# **Avis délibéré de l'autorité environnementale sur le projet de pôle d'échanges multimodal de Versailles-Chantiers (78)**

**n°Ae: 2010 - 54**

**Avis établi lors de la séance du 26 janvier 2011 - n° d'enregistrement : 007512 - 01**

Figure 14 : vue longitudinale du nouveau hall 2 et la coursive de liaison vers le parvis existant

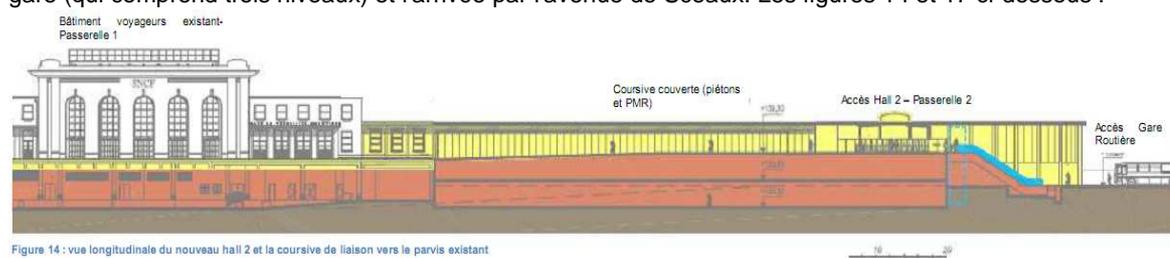
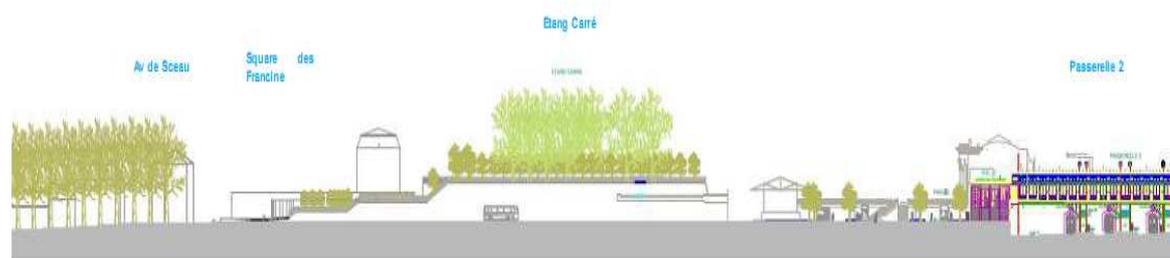
Il n'existe pas dans l'étude d'impact d'étude paysagère présentant l'insertion du projet dans le paysage urbain. Même si l'avis de l'architecte des bâtiments de France qui sera produit sur les permis de construire est susceptible de modifier le projet dans le détail, l'étude d'impact doit présenter pour le moins la volumétrie et quelques élévations de l'ouvrage, notamment la vue à partir de la gare routière sur l'extension de la nouvelle gare (qui comprend trois niveaux) et l'arrivée par l'avenue de Sceaux. Les figures 14 et 17 ci-dessous :

ne figurent pas dans l'étude d'impact (pièce E du dossier d'enquête publique), mais dans la pièce D du dossier d'enquête publique intitulée : "caractéristiques principales des ouvrages les plus importants ». Ces documents complétés par la seule coupe fig 42 ci-dessous figurant dans l'étude d'impact ne sauraient constituer une étude paysagère suffisante.

***L'Ae recommande de compléter l'étude d'impact par une étude paysagère.***
